Modificación de producto

perma PRO C y perma PRO C LINE con pila de apoyo recambiable

1907-01-00

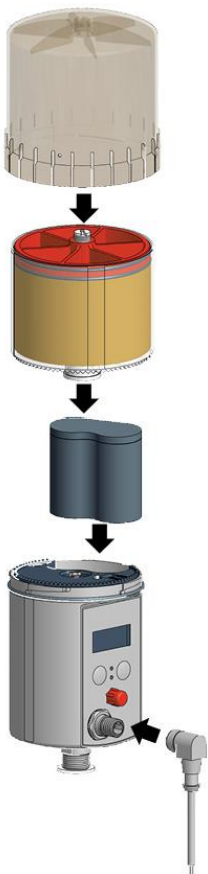
A los sistemas perma PRO C y PRO C LINE se les añade la pila de apoyo PRO B con el Art. No. 106953.

La antigua pila interna de apoyo desaparece del sistema.

La pila de apoyo no es recargable.

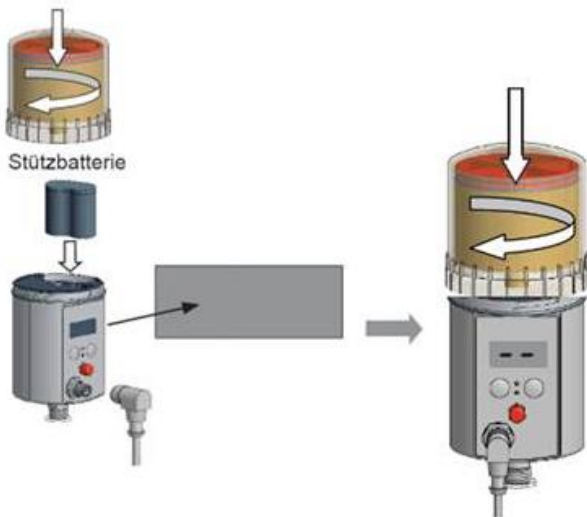
El mensaje „Lo“ aparecerá en el display una vez la pila esté agotada. Este mensaje no influye en el funcionamiento del sistema, es decir, los ajustes no se pierden y no se mostrará fallo alguno en el equipo SPS.

La LC (unidad de lubricante PRO LC) que esté enroscada en el momento de la aparición del mensaje, se vaciará sin incidencias. Reponga la pila de apoyo cuando proceda al próximo cambio de la unidad de lubricante LC → los ajustes permanecen sin modificaciones y el motor realizará una inicialización.
